REPÚBLICA DE PANAMÁ
MINISTERIO DE AMBIENTE

RESOLUCIÓN No. DEIA-IA- 058-2020
De 9 de Septiembre de 2020.

Por la cual se resuelve la solicitud de evaluación del Estudio de Impacto Ambiental, categoría II, correspondiente al proyecto denominado “ALAMEDAS DE VILLA GRECIA”, promovido por la sociedad ALAMEDAS DE LAS CUMBRES, S.A.

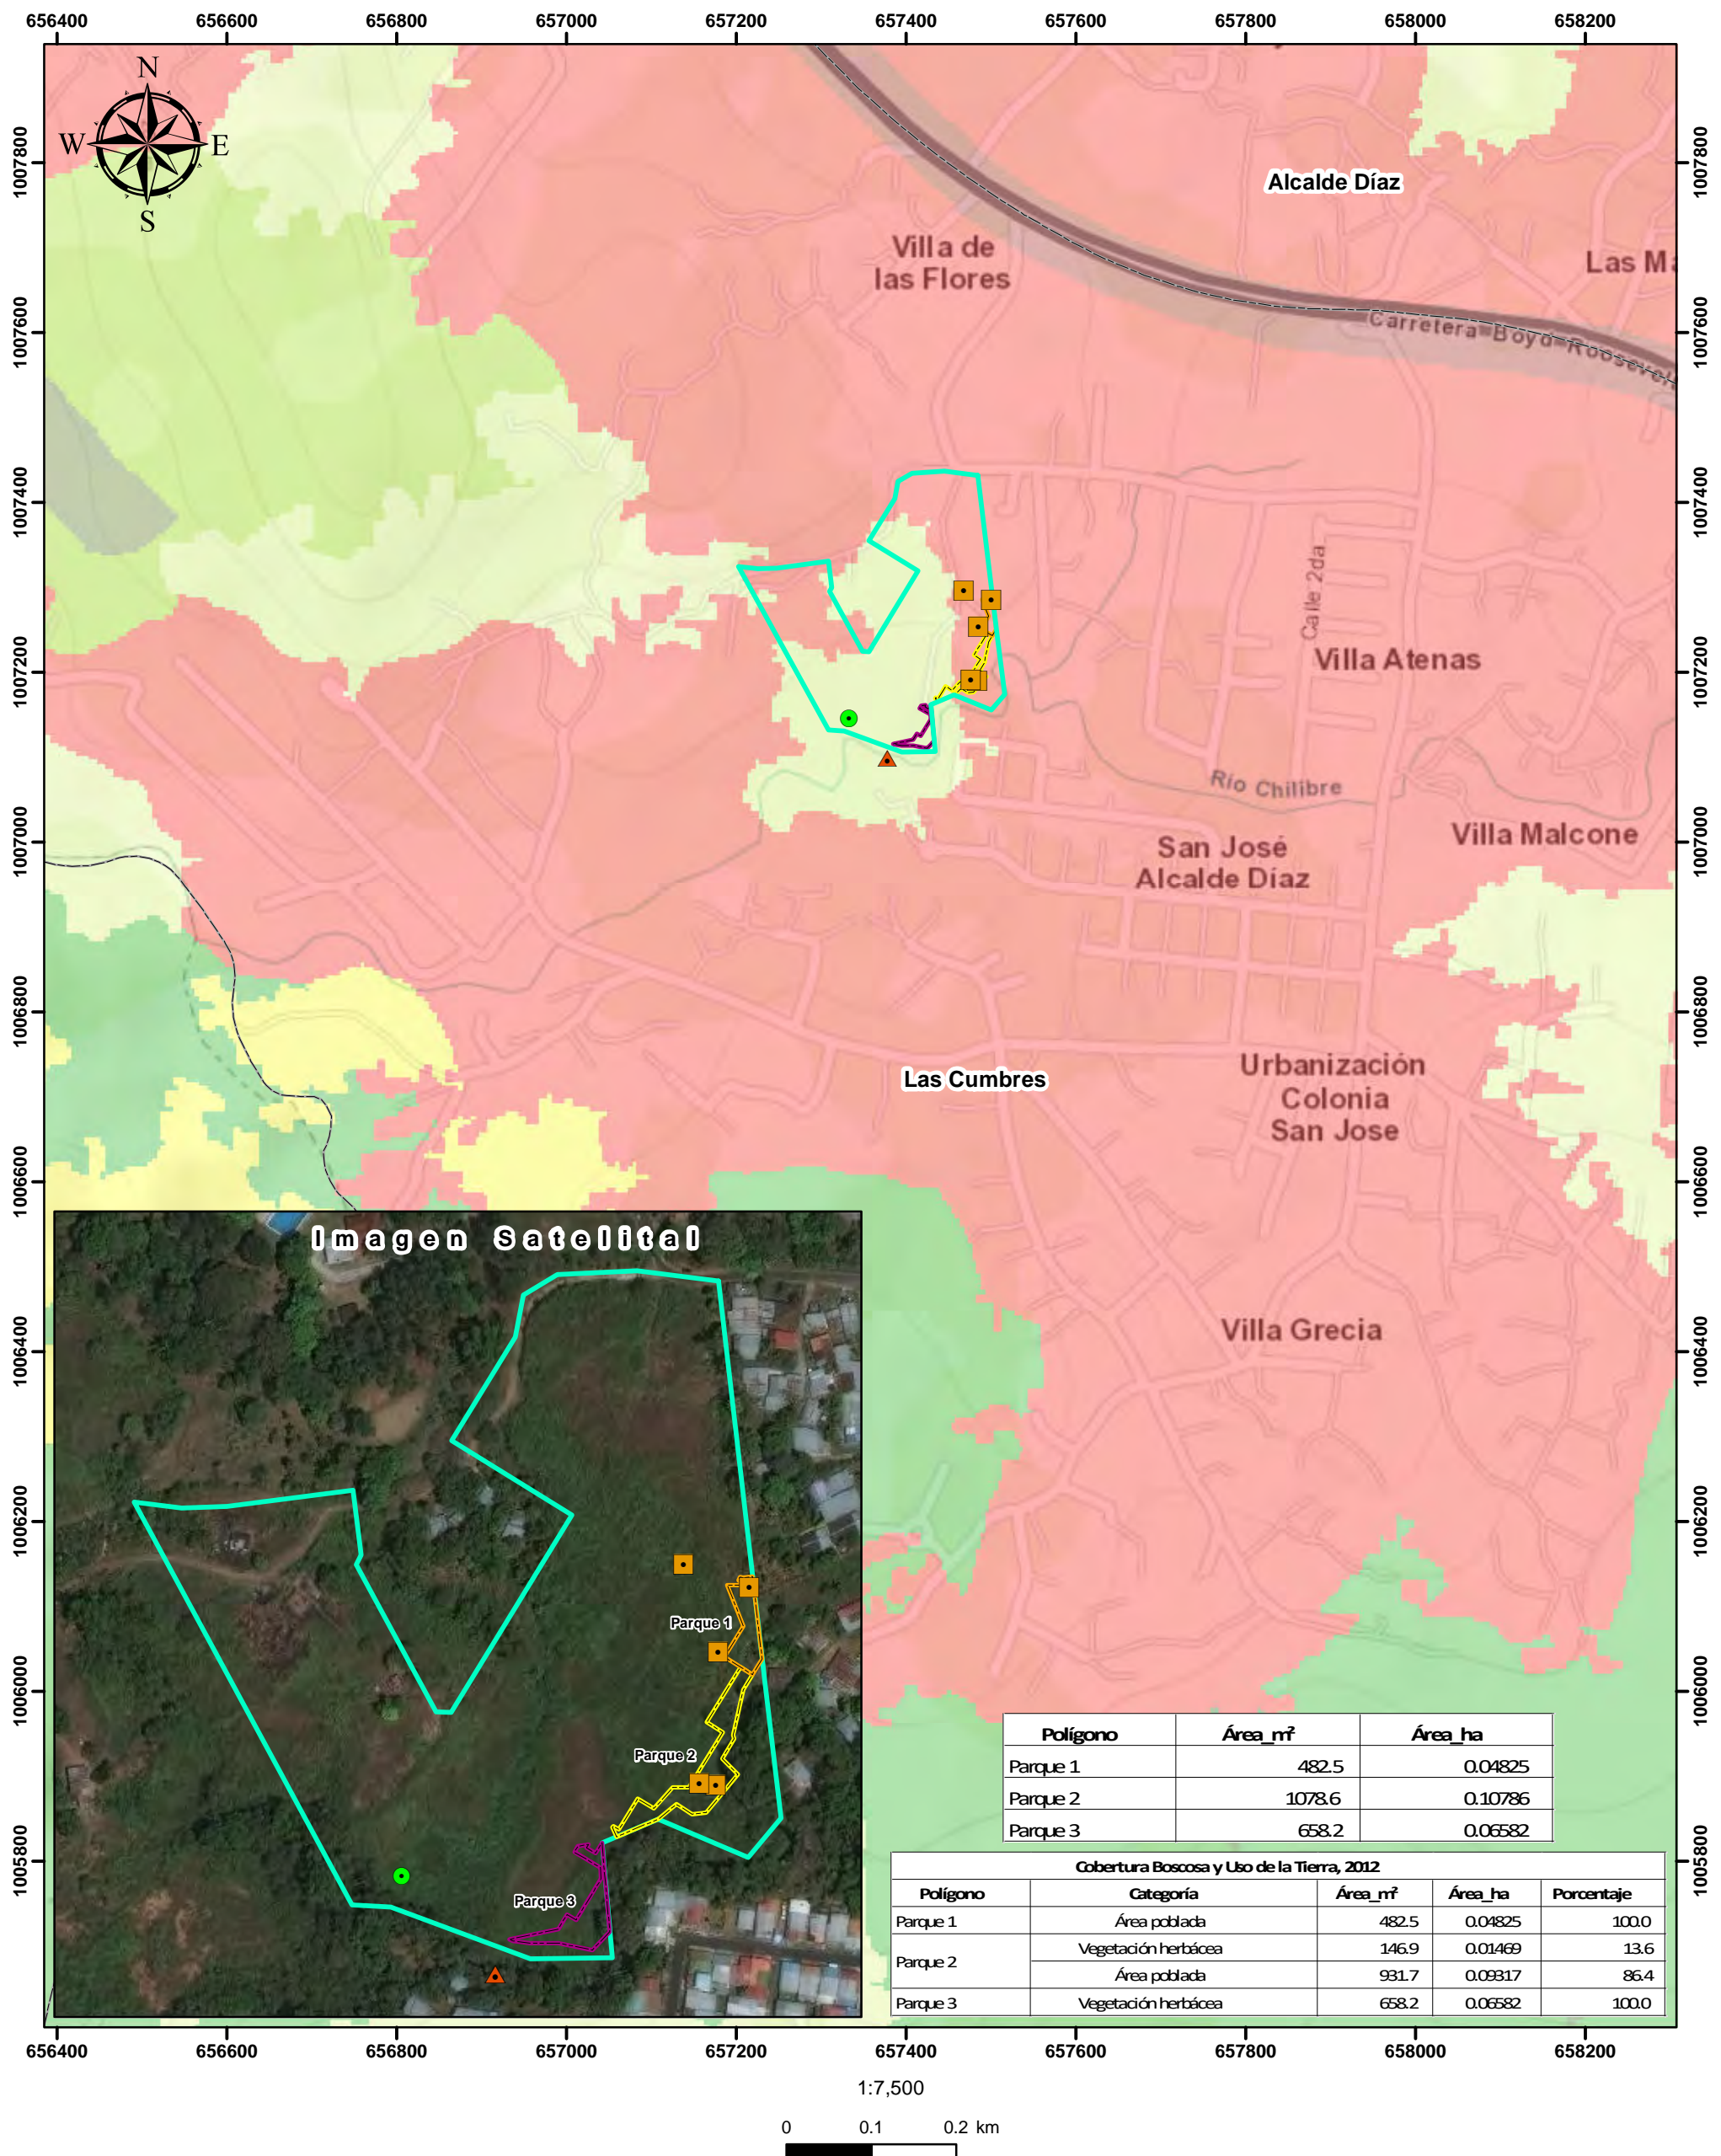
En repuesta a la nota **DEEIA-0216-1603-2020**, donde solicitan generar cartografía sobre referente al MEMORANDO DIAM-0010-2020, que permita determinar la ubicación del EsIA categoría II, denominado “ALAMEDAS DE VILLA GRECIA”, a desarrollarse en la comunidad de Villa Grecia, corregimiento de Las Cumbres, distrito de Panamá, provincia de Panamá, promovido por PROMOTORA ALAMEDAS DE LAS CUMBRES, S.A., le informamos lo siguiente:

Se verificaron las coordenadas y se dibujaron los polígonos de Parque 1 (482.5 m²), Parque 2 (1,078.6 m²), Parque 3 (658.2 m²) y se encuentra fuera del Sistema Nacional de Áreas Protegidas.

Figura 2.5 Condiciones existente al momento de realizar la prospección arqueológica.

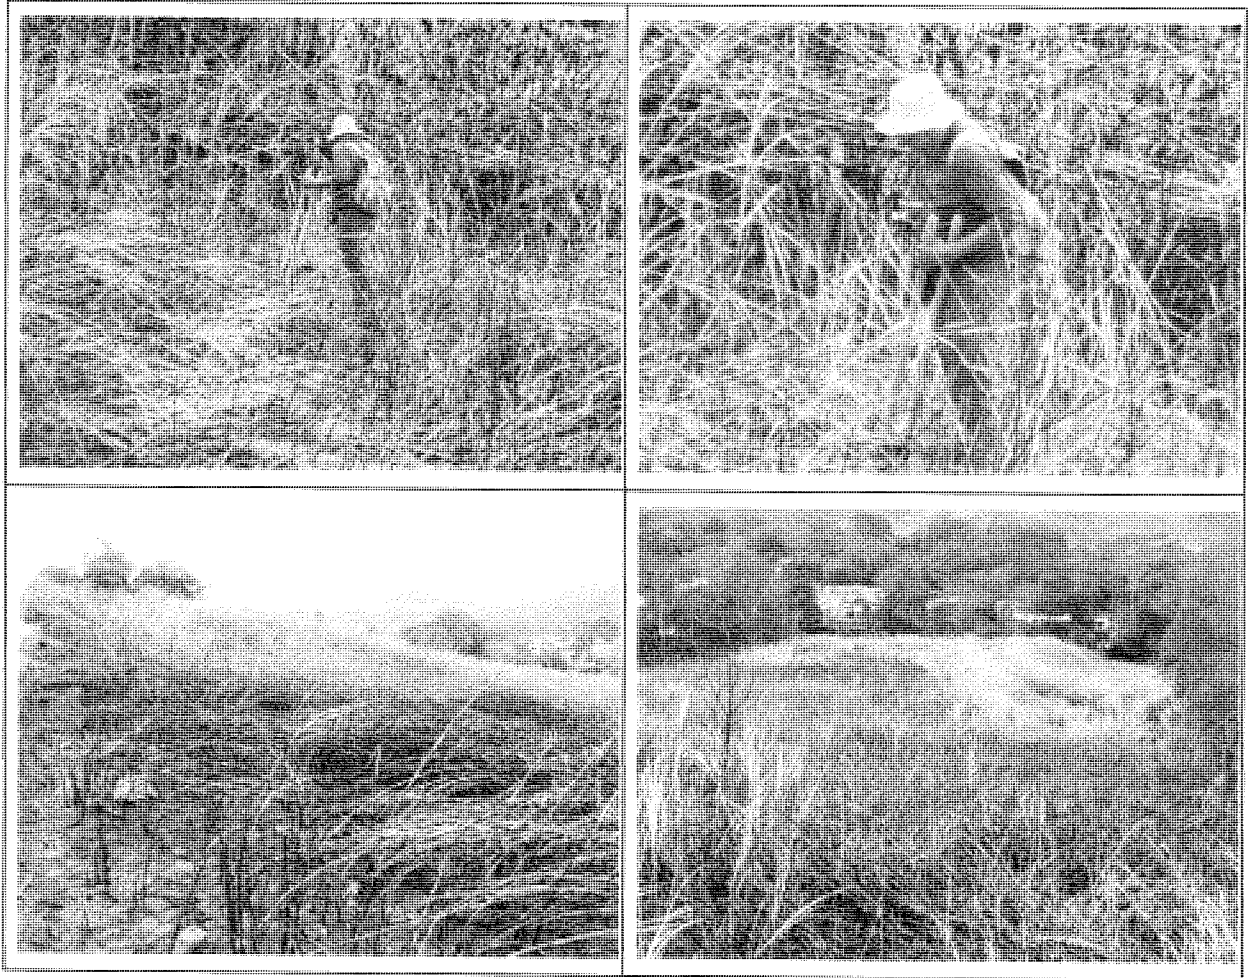
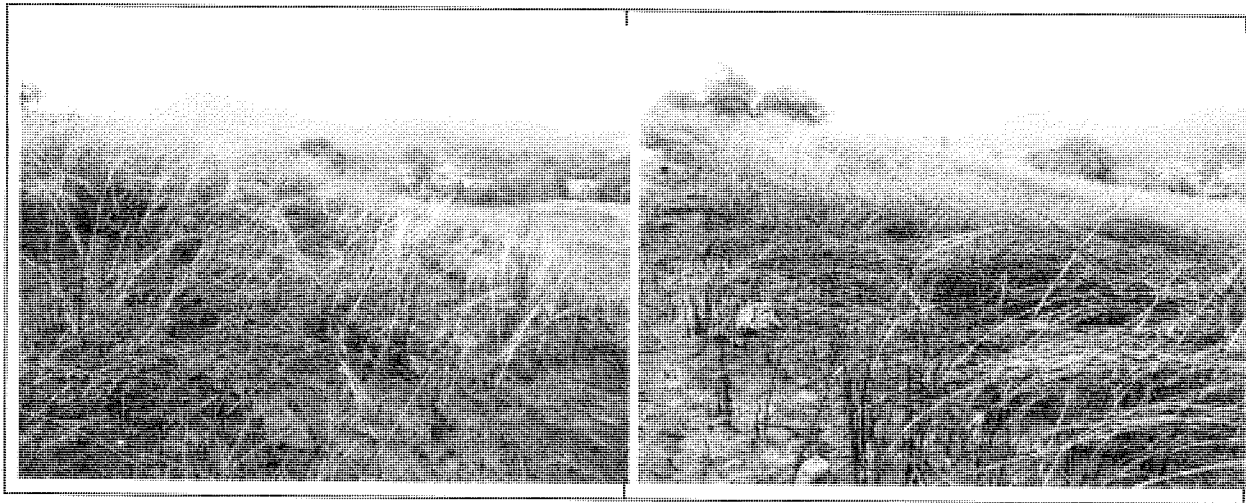
7a) Al momento de realizarse la prospección arqueológica el área del proyecto se encontraba alterada por cortes desde 0c-25cm aproximadamente y por quemas de la gramínea que ocupaba el terreno, realizada por personas desconocidas, ocasionando afectaciones a la salud de los colindantes. (Ver Figura 2.5)

Figura 2.6 Condiciones posteriores a la limpieza del lote.

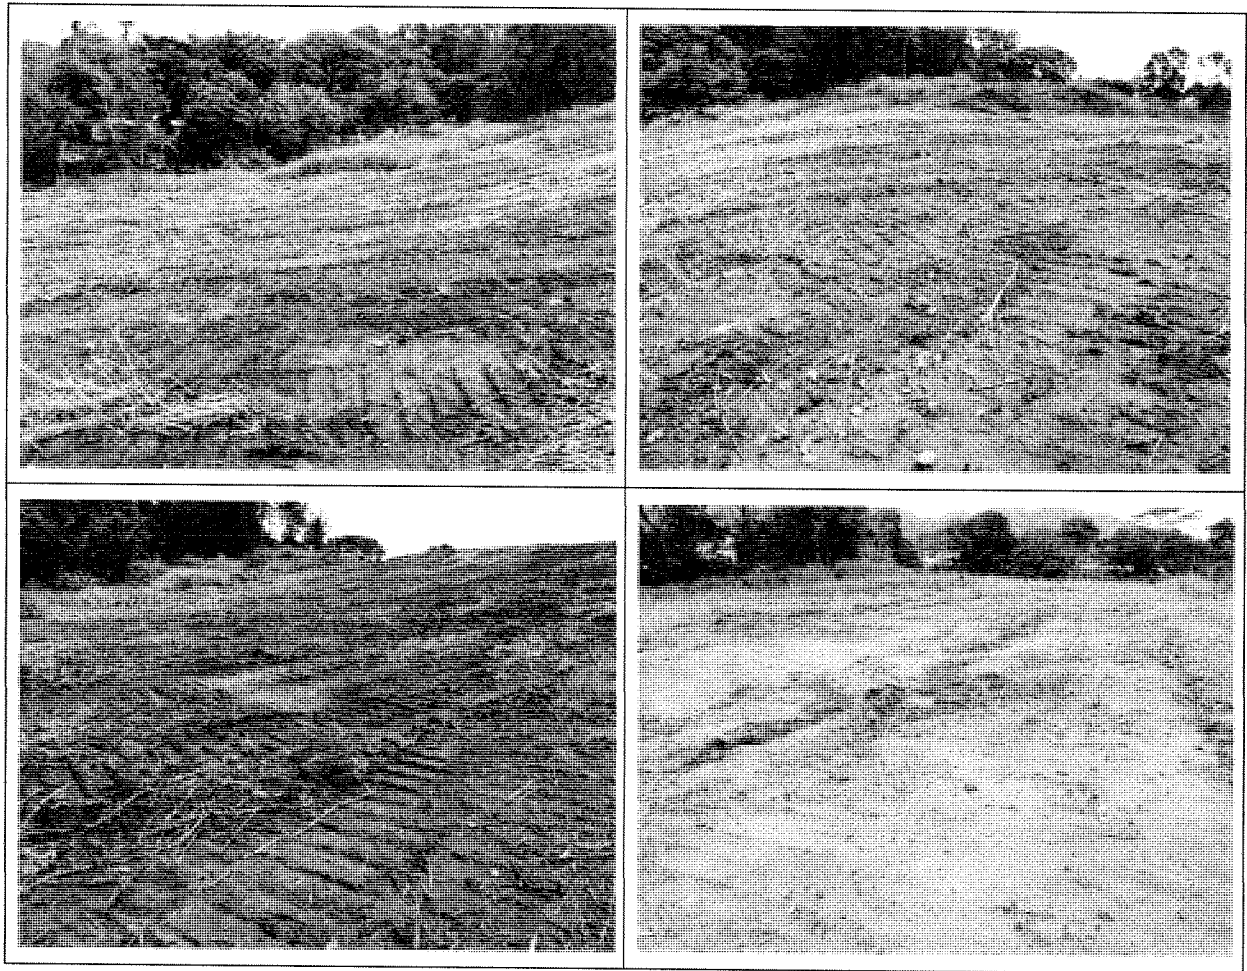
7b) Las coordenadas UTM de los hallazgos presentados en los comentarios de la primera ampliación, no son datos registrados de una segunda prospección. Éstos corresponden a la prospección arqueológica inicial, la razón por la que no aparecen en el informe responde a un criterio de edición, debido a que posterior al trabajo de campo se realizó una limpieza del lote por solicitud de los vecinos del área. Con ello se procedió a retirar la gramínea quemada con un Bulldozer, levantando la cobertura vegetal y suelo de la huella del proyecto, alterándose las condiciones iniciales.

Figura 2.7 Fotografías de los hallazgos.

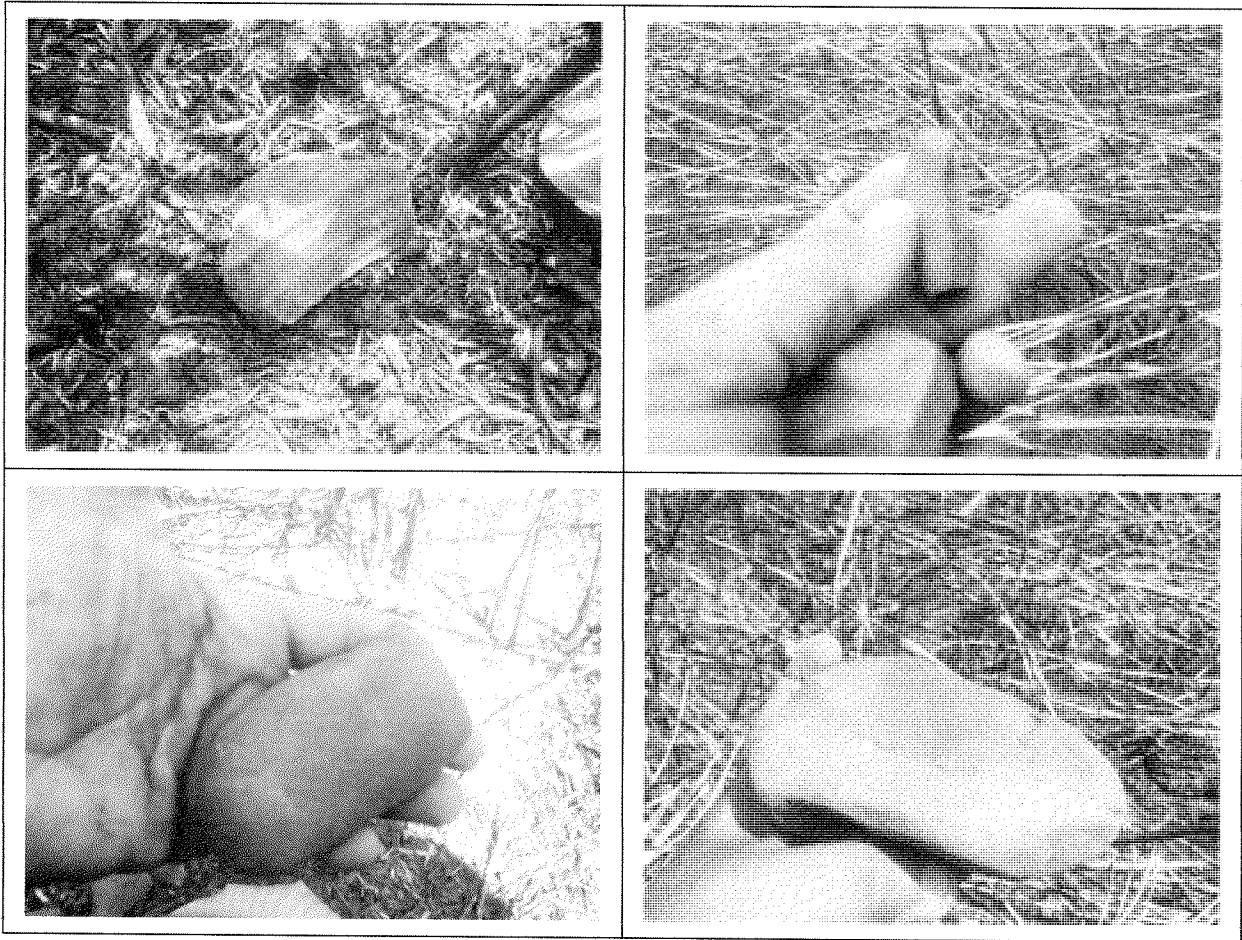
7e) Ver Figura 2.7
